H24-E-2 深度13.23~15.82m 最新活動面の走向・傾斜 (No.3) の変更に伴い、条線方向 (No.4) を変更

H24-E-2 深度13.23～15.82m 切断方向を変更し、薄片試料（No.5）を再作製

図4 最新活動面と走向・傾斜、条線の関係図

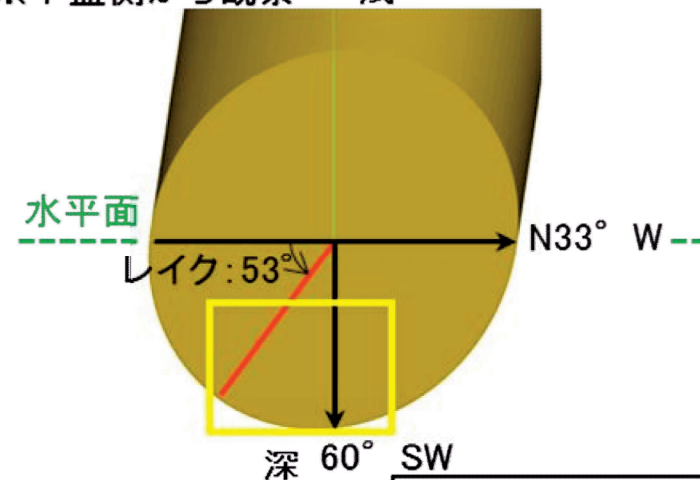
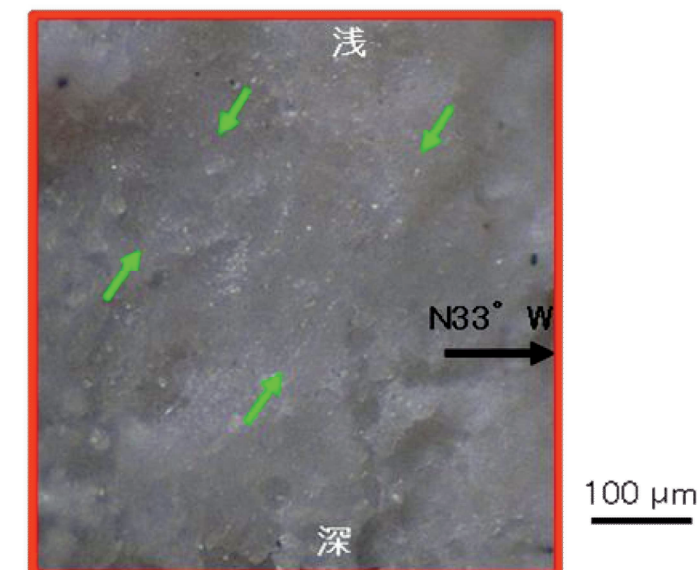
- H24-E-2孔 深度13.46mのK断層の断層面の走向・傾斜は、N33°W60°SWであり、53Rの条線が認められる。

- 前頁の図3に、計測した条線値を走向・傾斜等を用いて補正したレイクを赤線で表示している。
- 下盤側から最新活動面を見た模式図のため、レイクがL方向に描かれているが、数値は上盤側から見た53Rとなる。

H24-E-2 深度13.23～15.82m 最新活動面の走向・傾斜（No.3）の変更に伴い、条線方向（No.4）を変更

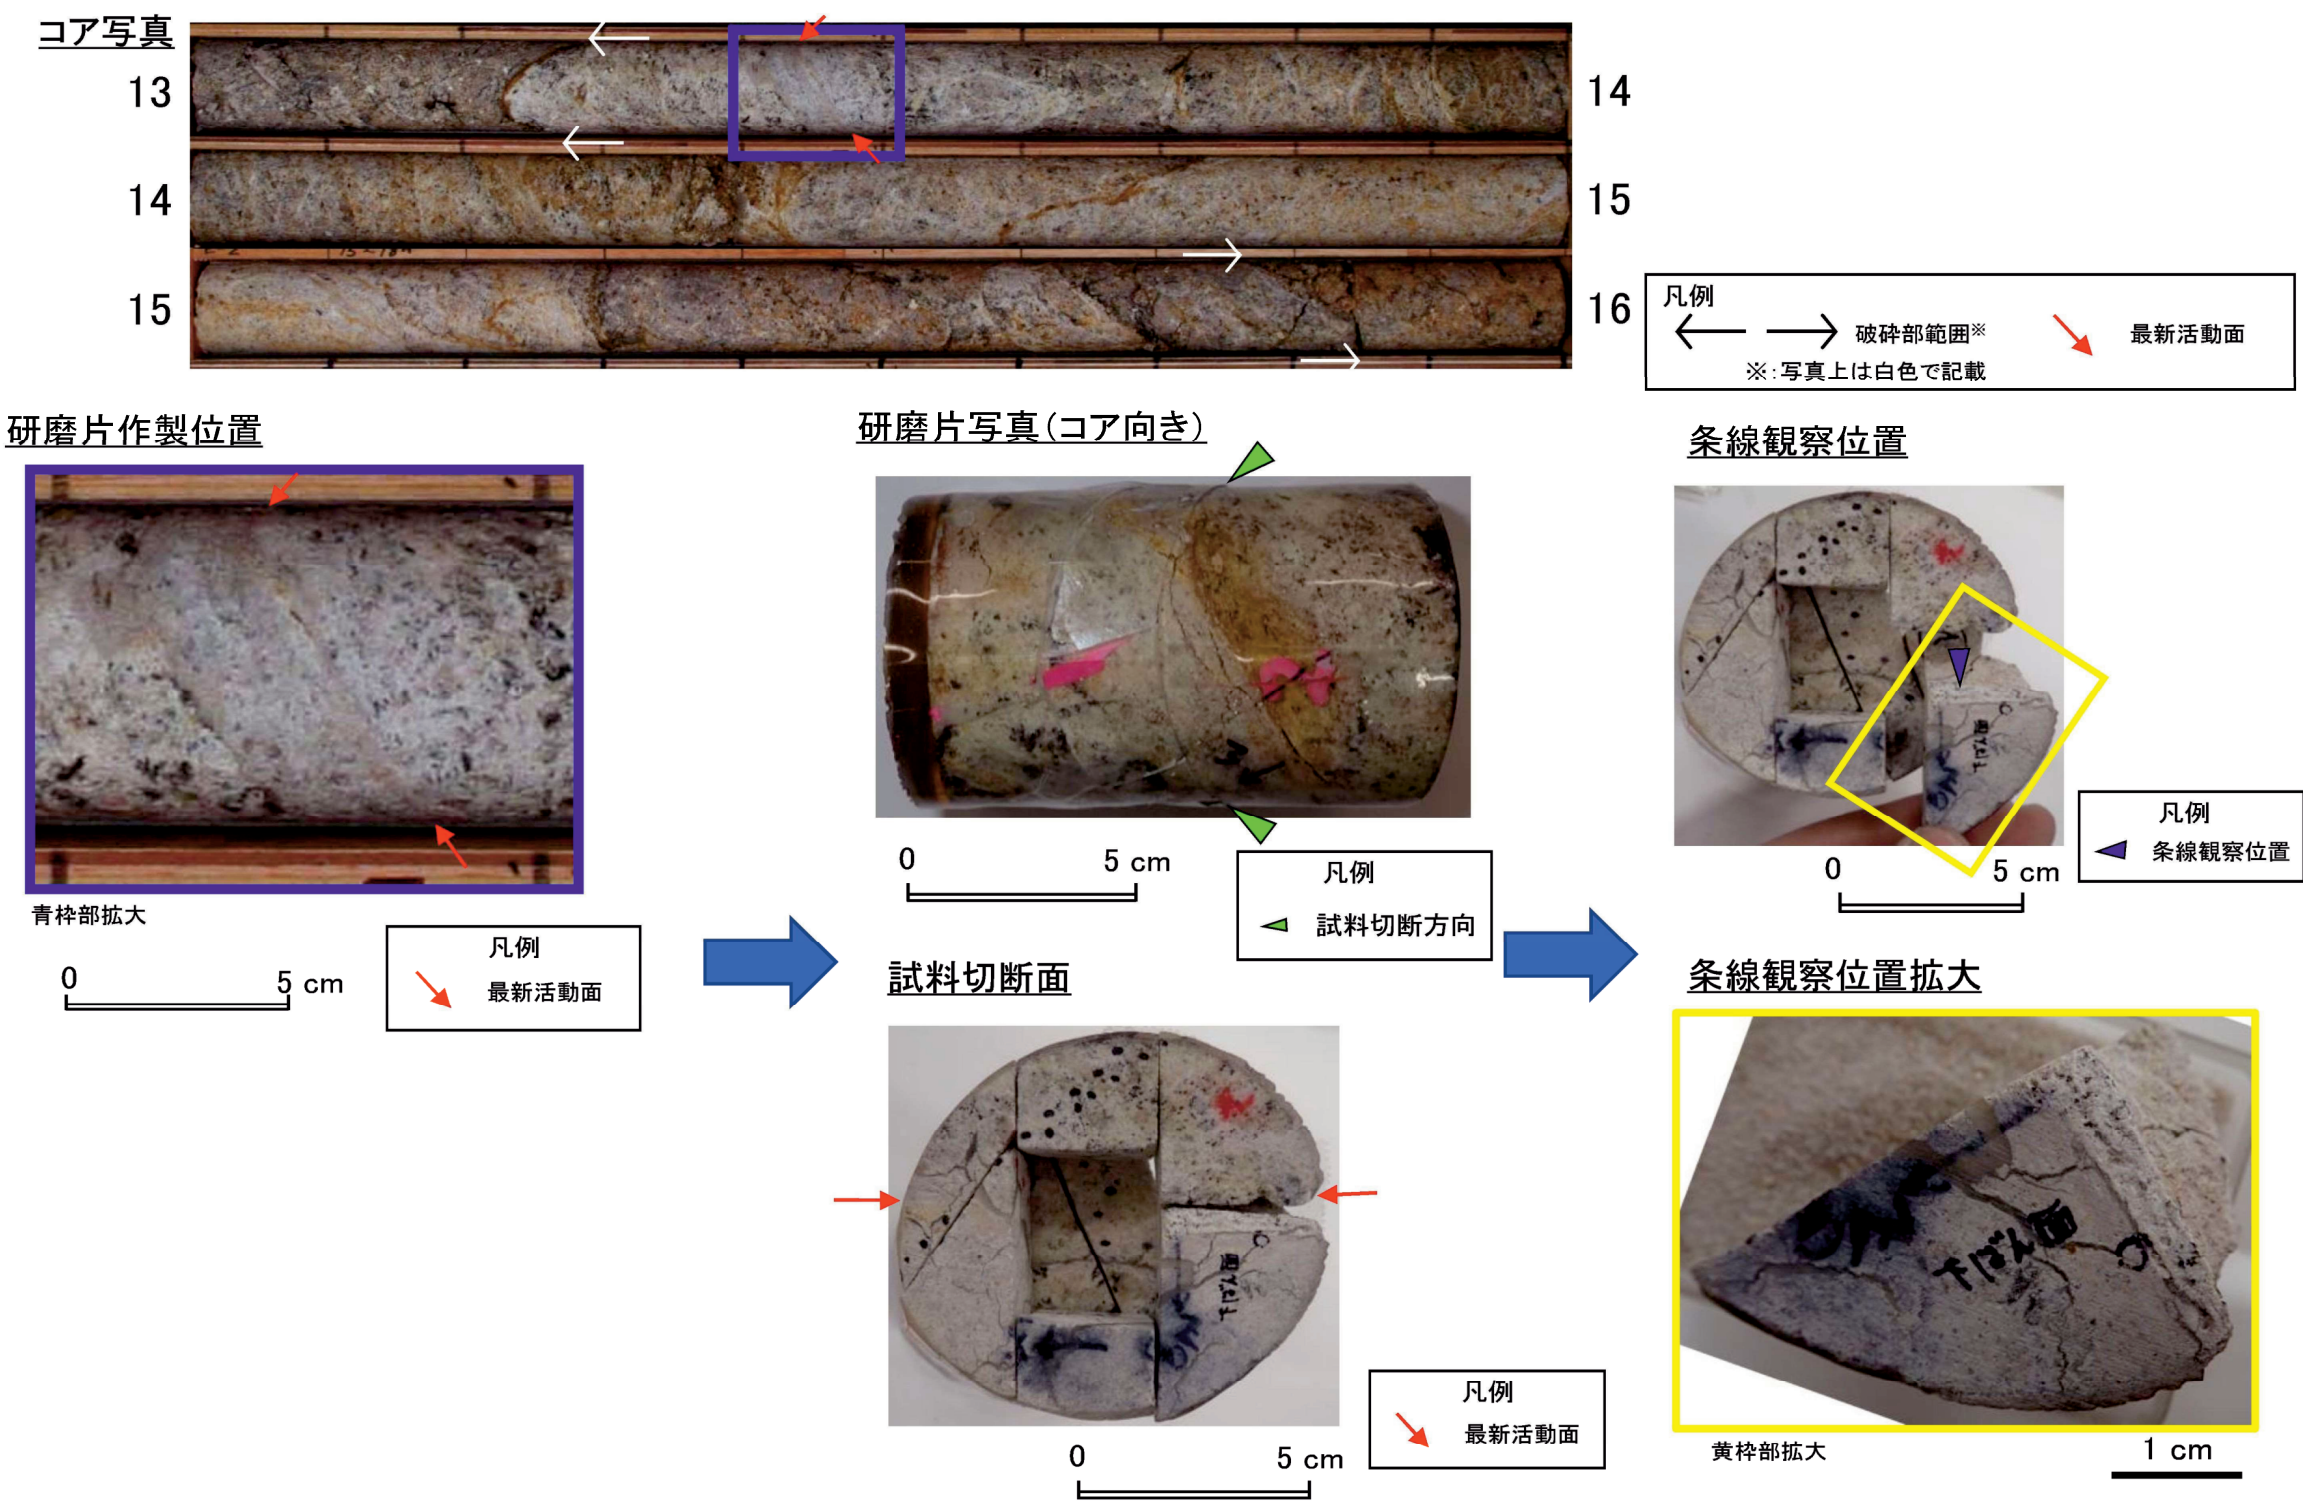
- 条線観察位置が最新活動面であることを残試料を用いて確認した。

試料切断方向確認資料(H24-E-2孔 深度13.46m)

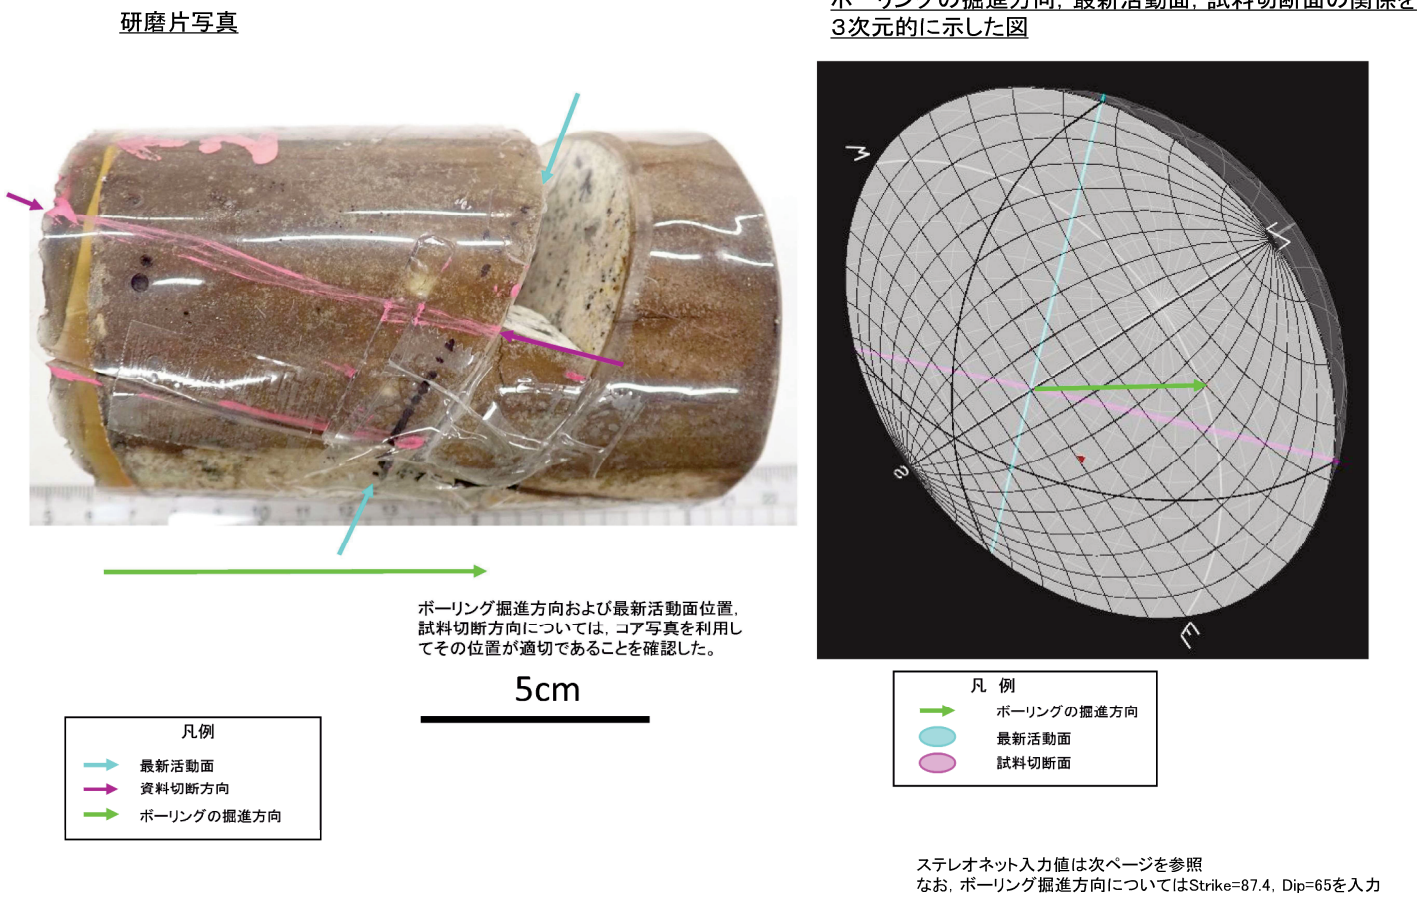
- 薄片試料の作製箇所が適切か確認したところ、最新活動面と直交する方向から60°程度斜交した方向で作製していることを確認したため、再作製を行い観察を行った結果に変更した。
- なお、再作製した薄片観察による変位センス（右ずれを伴う逆断層）、断層岩区分の評価（断層ガウジ）は既往薄片と同じであったことから、連続性評価に用いるデータに変更はない。
- 再作製した薄片試料の試料切断方向は以下の通り（最新活動面に直交で、かつ、条線方向に平行）である。
- 右の図はボーリングの掘進方向、最新活動面、試料切断面の正しい位置関係を図にしたものである。正しい位置関係とは、「試料切断面は最新活動面に直交で、かつ、条線方向に平行」の条件を満たすものである。試料で再現した3つの位置関係が図と相違ないことから正しく切断されていると判断した。（条線は最新活動面上で確認されているため、本ページでは表現されていない。）

試料切断面方向確認資料(H24-E-2孔 深度13.46m)

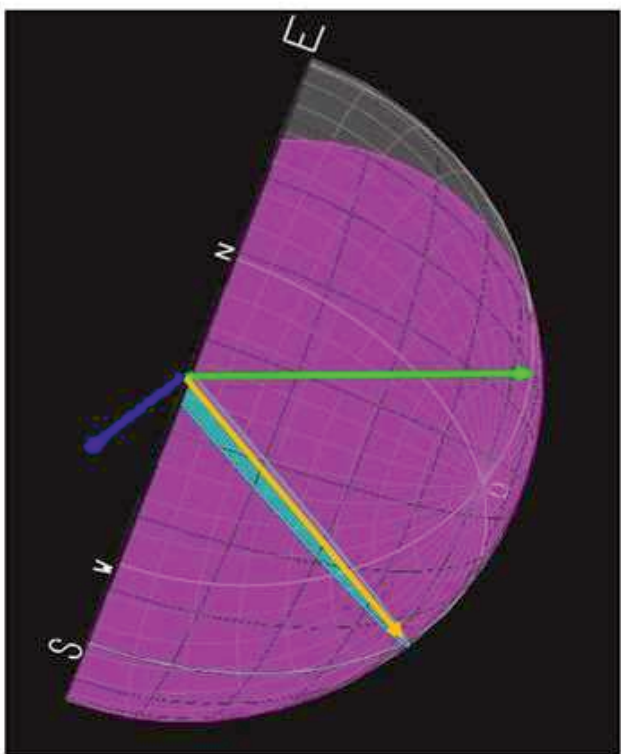
H24-E-2 深度13.23～15.82m 切断方向を変更し、薄片試料 (No.5) を再作製

- 再作製した薄片試料の作製箇所について、試料の切断方向を確認し、下記の試料切断面写真に示したX方向、Z方向が正しいことを確認した。
- 右の図はボーリングの掘進方向、最新活動面、試料切断面、X方向、Z方向の正しい位置関係を図にしたものである。正しい位置関係とは、「試料切断面は最新活動面に直交で、かつ、条線方向に平行」の条件を満たすものである。試料で再現した5つの位置関係が図と相違ないことから正しく切断されていると判断した。
